Zum Projekt der Erweiterung der A59 in Bonn - Beuel auf ACHT (8) Spuren habt Ihr noch die Möglichkeit, eine Einwendung zu machen.

Keine Verkehrswende ist zu erwarten wegen der Detailplanungen A59 Maarstrasse / 8 ! - spuriger Ausbau A59.

Für diese Baumaßnahme läuft zZt das **Planfeststellungsverfahren T 26.7.2021.**

Oben: "Ausgebaute A59 – Blickrichtung Süden" "Bild4"

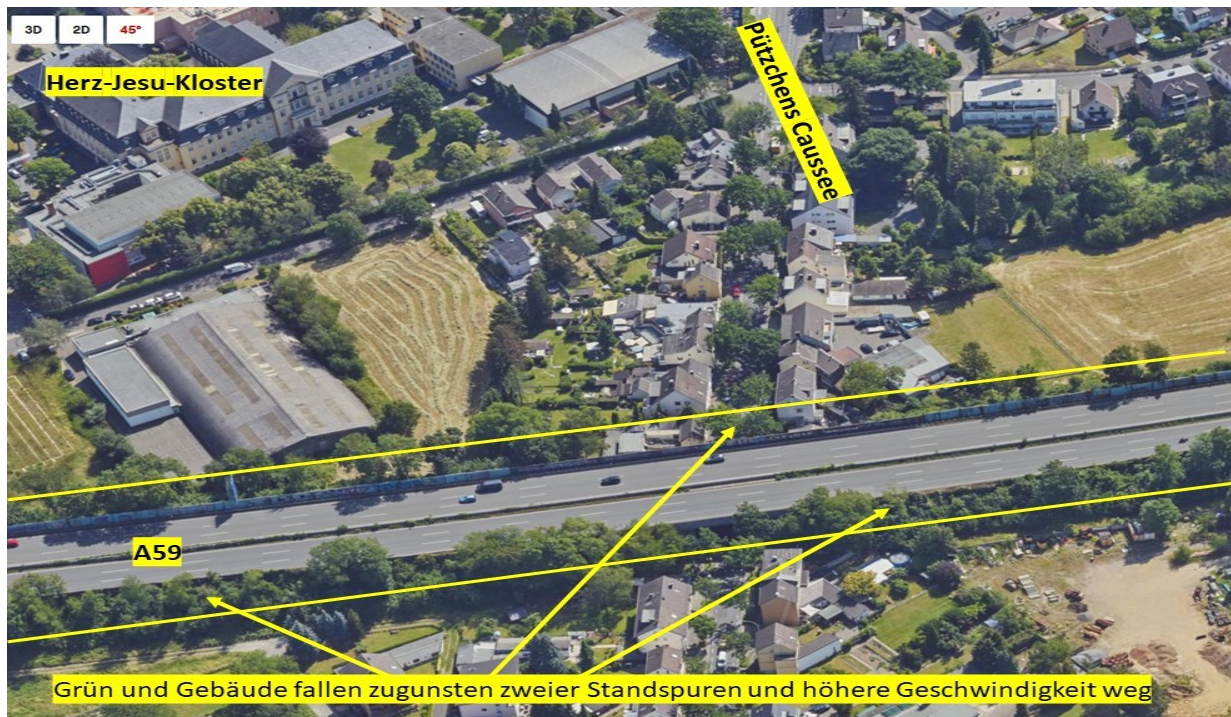
Fernautobahn im Siebengebirge ???? Da wird das "Naturschutzgebiet Siebengebirge - Teilgebiet Ennert" noch ein bisschen weiter verkehrisiert und entnatiert.
